Analizator Elektrolitów 9180 – nieprawidłowy kierunek strzałki dla wyników wapnia na wyświetlaczu systemu

Nazwa wyrobu	Analizator Elektrolitów 9180
System	Analizator Elektrolitów 9180
GMMI / nr części	Analizator Elektrolitów 9180 / 03157334001
Identyfikator wyrobu	
Identyfikator produkcyjny (Nazwa wyrobu/Kod wyrobu)	03157334001
Wersja oprogramowania	Wszystkie wersje

Rysunek 1

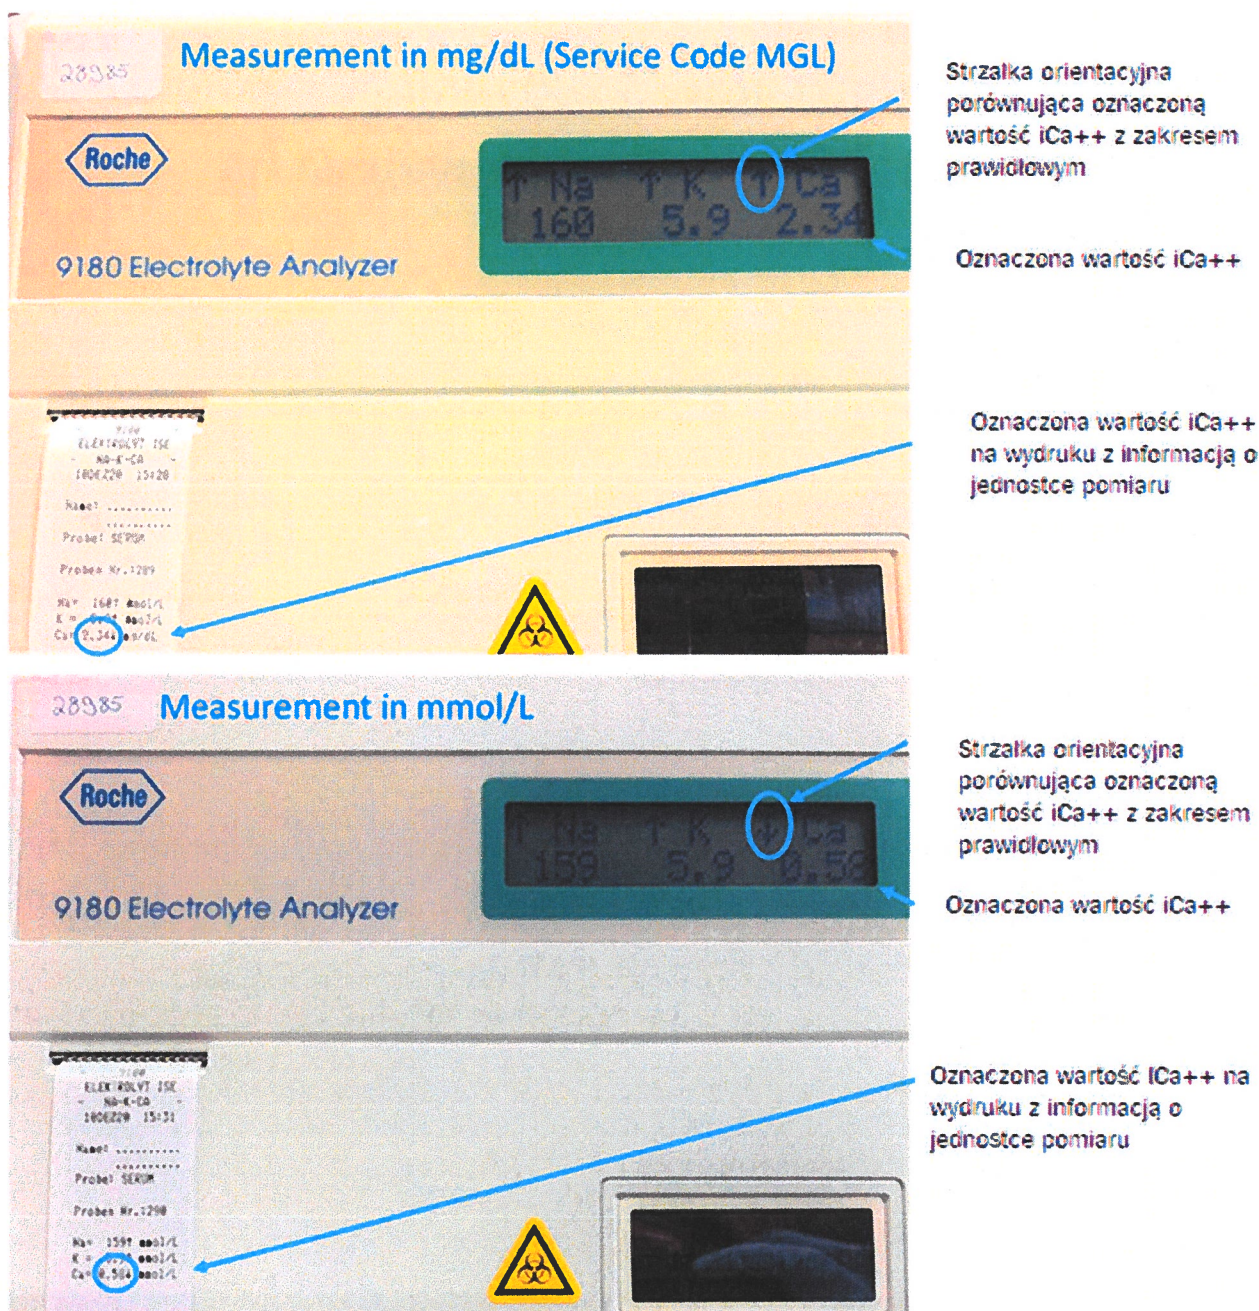
Podczas wewnętrznych badań weryfikacyjnych zaobserwowano następujący możliwy scenariusz: jeśli jednostka dla iCa^{++} ustawiona została na mg/dL (skonfigurowany kod serwisowy MGL) a oznaczona wartość iCa^{++} znajduje się poniżej zakresu prawidłowego, to niezależnie od numeru seryjnego lub wersji oprogramowania na wyświetlaczu zamiast strzałki skierowanej do dołu pojawi się strzałka skierowana w górę.

Wyświetlany wynik liczbowy jest poprawny, a na wydruku wynik i kierunek strzałki pokazane zostały poprawnie.

Należy upewnić się, że wartości iCa^{++} podawane są w mmol/L zamiast w mg/dL lub należy skontaktować się z przedstawicielem serwisu Roche.

Jeśli jednostka dla iCa^{++} ustawiona została na mg/dL (skonfigurowany kod serwisowy MGL) i jeśli zmierzona wartość iCa^{++} znalazła się poniżej zakresu prawidłowego, znajdująca się na wyświetlaczu strzałka może być skierowana w nieprawidłowym kierunku.

W przypadku stosowania dla iCa^{++} jednostki mg/dL, należy zawsze interpretować kierunek strzałek z wydruku, a nie z wyświetlacza.
